## 改善箇所説明図

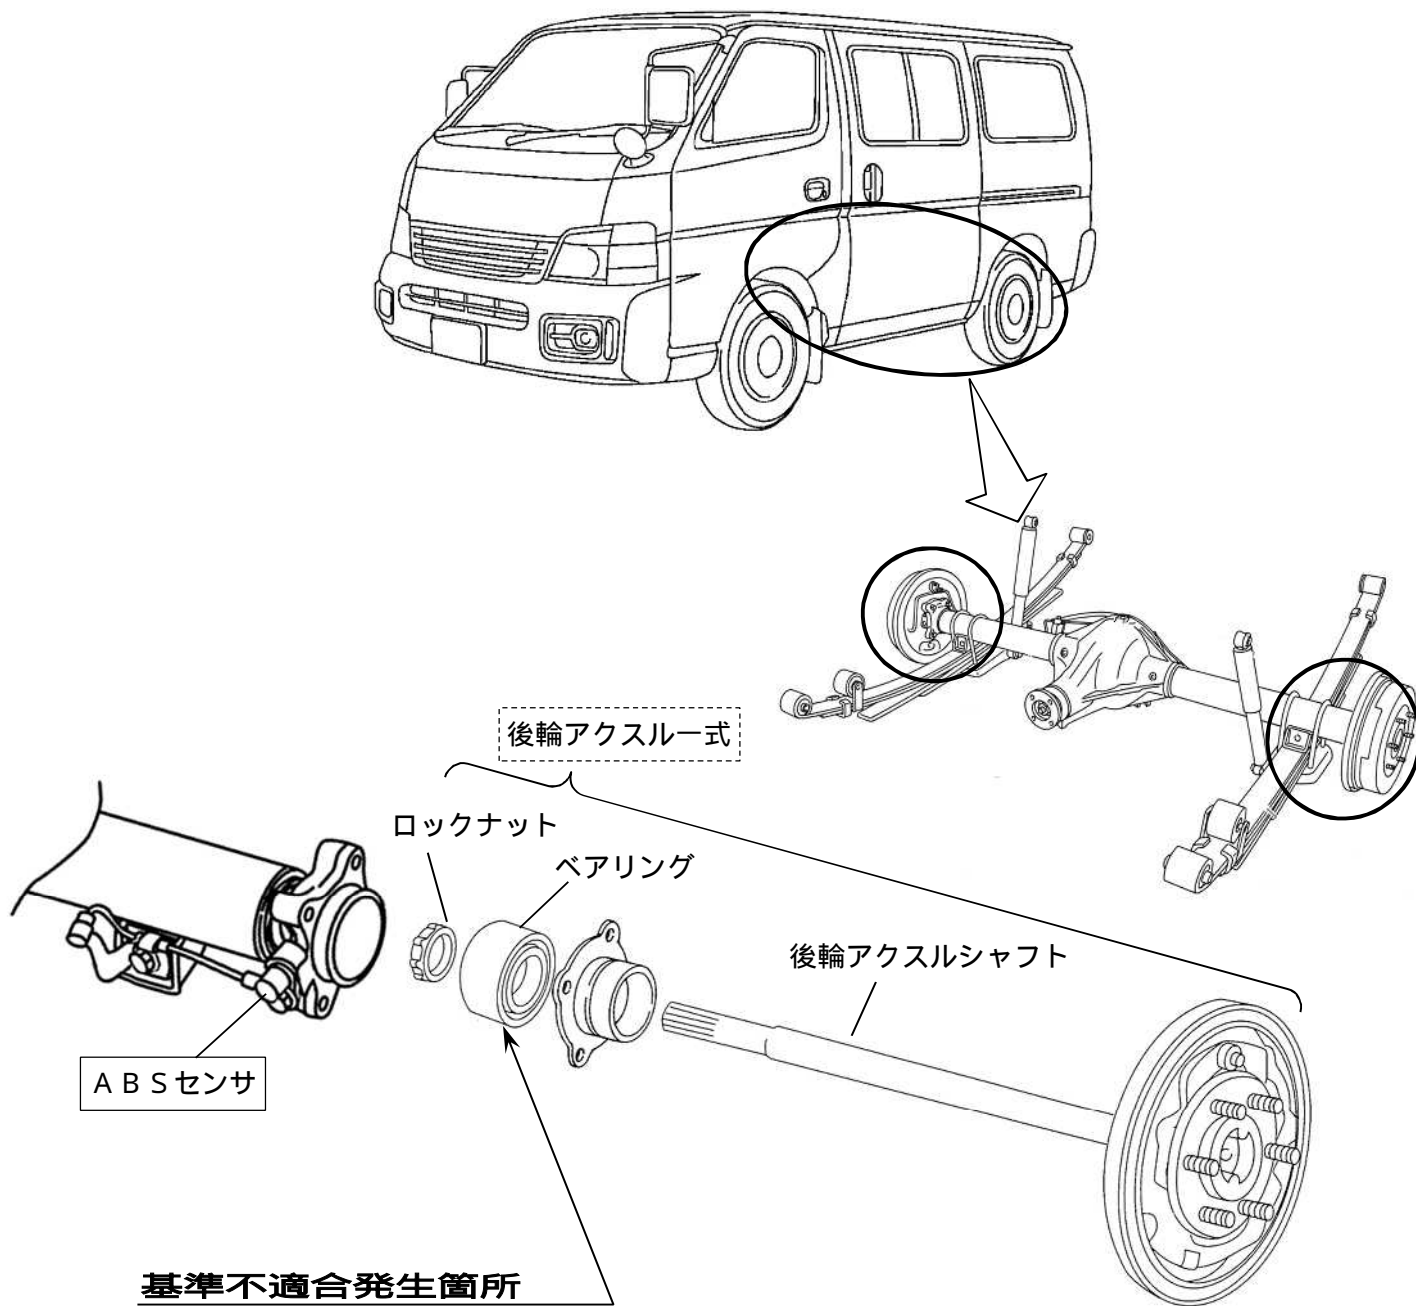
ABS 付き車において、後輪の ABS センサ取付け部の構造が不適切なため、取付け面のシール性が低いものがある。そのため、シール部から浸入した泥水等がベアリング内に到達し、そのままの状態で使用を続けると、ベアリングが潤滑不良となり、最悪の場合、ベアリングが破損し、後輪アクスルシャフトが抜けて走行不能となるおそれがある。

全車両、ABS センサ取付け部にシール剤を塗布するとともに、シール部の錆の状況を確認する。その結果、ベアリング内に水が到達した形跡が確認された場合は、当該後輪アクスル式を新品と交換する。

識別：銀色のシールをモデルナンバープレートの右横に貼り付ける。
